เรื่อง รายงานการขอเปลี่ยนแปลงรายละเอียดโดยปรับปรุงแบบอาคารห้องเครื่อง
โครงการโรงพยาบาลเอกซ์ย

เรื่อง รายงานการขอเปลี่ยนแปลงรายละเอียดโดยปรับปรุงแบบอาคารห้องเครื่อง
โครงการโรงพยาบาลเอกชัย

รายละเอียดการปรับปรุงแบบอาคารห้องเครื่อง
โครงการโรงพยาบาลเอกชัย
ถนนเอกชัย จังหวัดสมุทรสาคร

รายละเอียดการปรับปรุงแบบอาคารห้องเครื่อง โครงการโรงพยาบาลเอกชัย

ตารางที่ 2 เปรียบเทียบส่วนที่เปลี่ยนแปลงของ รพ.เอกชัยหลังเพิ่มห้องพักพยาบาลอีก 2 ชั้น

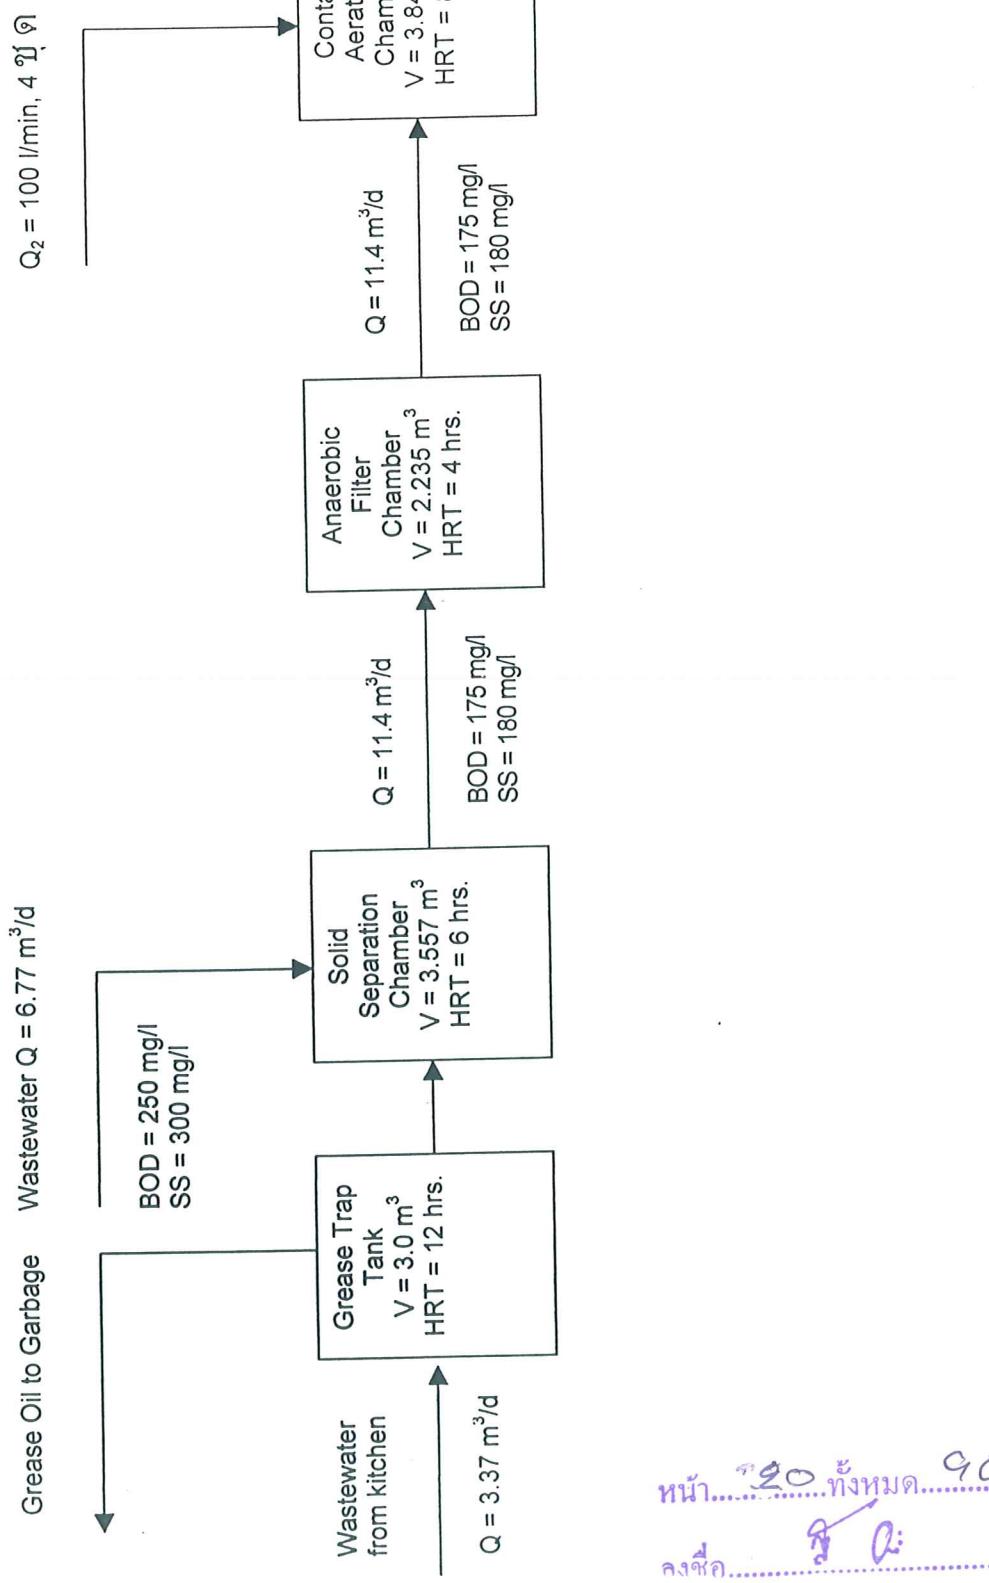
ตารางที่ 2 เป็นสรุปเปรียบเทียบส่วนที่เปลี่ยนแปลงของ รพ.เอกชัย จากอาคาร 2 ชั้น เป็น 4 ชั้นซึ่งมีประเด็นหลักที่เปลี่ยนแปลงได้แก่ สัดส่วนการใช้ประโยชน์พื้นที่ การใช้บ้าน การนำบ้าน้ำเสีย การจัดการฯลฯ โดยแสดงส่วนที่มีการเปลี่ยนแปลงไว้เป็นตัวหนา ซึ่งจะเห็นว่าอาคารนี้ไม่ได้เป็นอาคารหลักของกิจกรรมโรงพยาบาล และในภาพรวมทั้งพื้นที่ นับว่ามีการเปลี่ยนแปลงไปเล็กน้อยจากเดิมเท่านั้น ดังรายละเอียดแต่ละหัวข้อต่อไปนี้

ตารางที่ 3 แสดงรายละเอียดของพื้นที่ใช้สอยของอาคารห้องเครื่องเปรียบเทียบระหว่างแบบเดิม 2 ชั้น และแบบใหม่ 4 ชั้น สรุปได้ว่าจะสามารถใช้ประโยชน์พื้นที่รวมทั้งหมดของโครงการได้เพิ่มขึ้นจาก 958 ตร.ม. เป็น 1537 ตร.ม. โดยมีการปรับการใช้ประโยชน์พื้นที่ในชั้นต่าง ๆ ดังนี้

ชั้นที่ 1 : ปรับพื้นที่ห้องต่าง ๆ ให้เหมาะสมสมขึ้น โดยเฉพาะเพิ่มน้ำดื่มควบคุมจาก 10 ตร.ม. เป็น 37 ตร.ม. และมีพื้นที่บันไดเพิ่มขึ้นอีกหนึ่งค้านจาก 12 ตร.ม. เป็น 24 ตร.ม. ทำให้พื้นที่รวมเพิ่มขึ้นจาก 410 เป็น 417 ตร.ม.

ชั้นที่ 2 : ปรับเปลี่ยนพื้นที่ ห้องชักผ้า 1, 2 ห้องพับผ้า ห้องเก็บผ้า เป็น ห้อง เก็บผ้าส่างซัก ห้องเก็บผ้าซัก รีดแล้ว ห้องสำรองเก็บผ้าและโถงส่วนเข้าห้องเก็บผ้า มีพื้นที่บันไดเพิ่มขึ้นอีกหนึ่งค้านจาก 12 ตร.ม. เป็น 24 ตร.ม. ทำให้พื้นที่รวมทั้งชั้นเพิ่มขึ้นจาก 388 เป็น 397 ตร.ม.

ชั้นที่ 3 : มีพื้นที่ห้องพักพยาบาลกะดึก เพิ่มขึ้น 13 ห้อง พื้นที่ห้องโถง ทางเดิน และบันได รวมพื้นที่เพิ่มขึ้น 293.5 ตร.ม.

ชั้นที่ 4 : มีพื้นที่ห้องพักพยาบาลกะดึก เพิ่มขึ้น 13 ห้อง พื้นที่ห้องโถง ทางเดิน รวมพื้นที่เพิ่มขึ้น 269.5 ตร.ม.

แบบร่างสถาปัตยกรรมการก่อสร้าง และการติดตั้งเครื่อง Generator ในห้องเครื่อง ชั้น 2

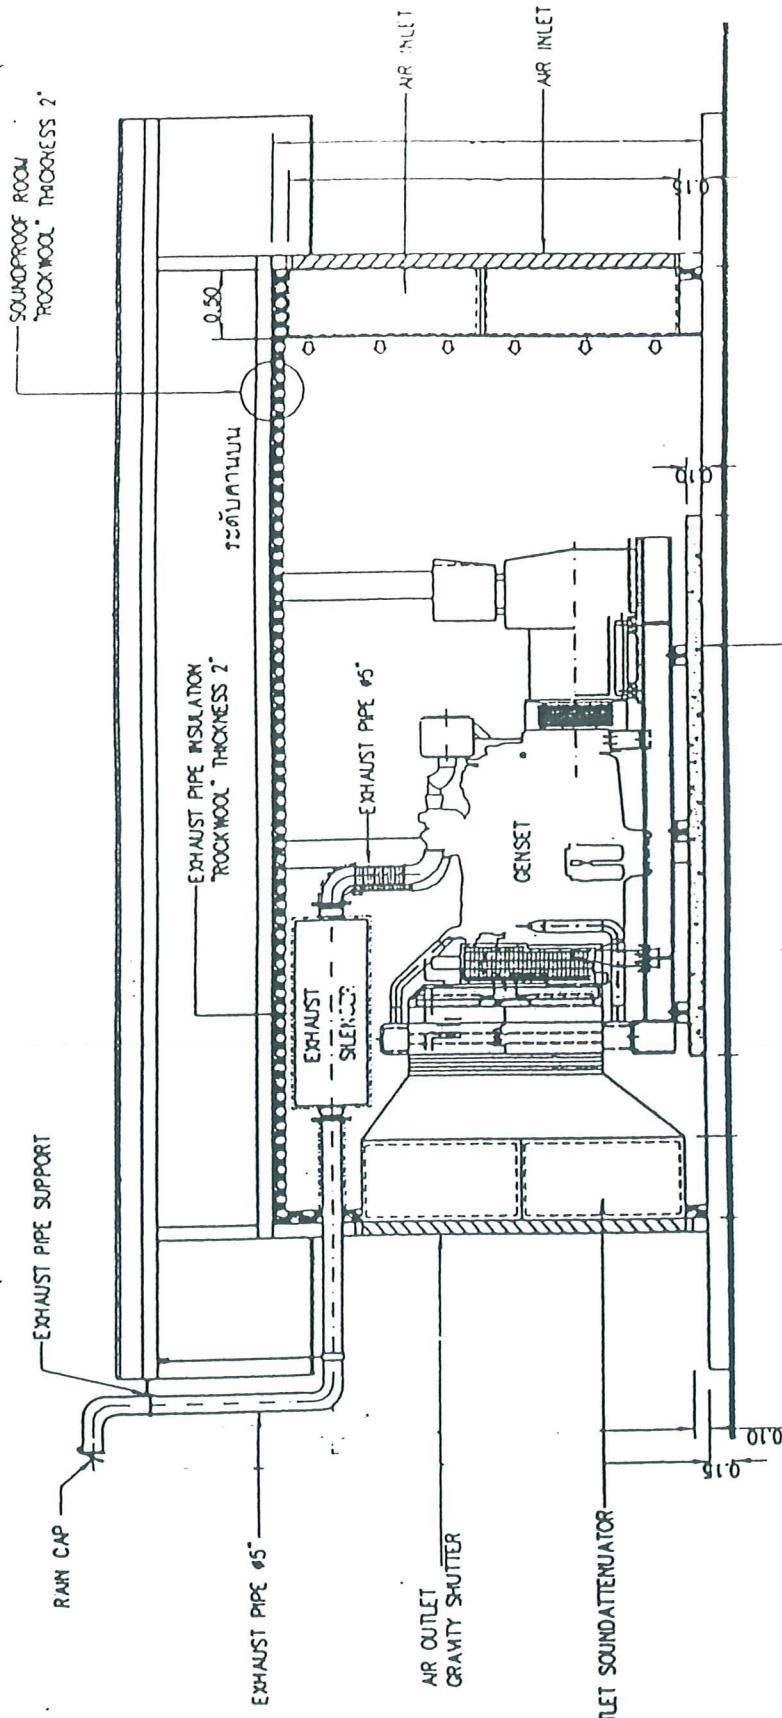
| หัวข้อการสิงงานด้วย แหล่งคุณภาพที่ดี | มาตรการบ่องค์กันที่ใช้ แหล่งผลิตภัณฑ์และล้วน | สถานที่ดำเนินการ | ระยะเวลาดำเนินการ | ผู้รับผิดชอบ |
|---|--|--|--|---|
| เสียง และการสั่นสะเทือน | 1. เดินเครื่อง Generator เนไฟเวลาระยะหนึ่งๆ ก็จะมีเสียงมาก ไฟฟ้าคัน | ชั้น 2 ของอาคารห้อง เครื่อง | ตลอดระยะเวลาดำเนิน การ | บริษัท อุกฤษฎิ์การและก่อ สร้าง |
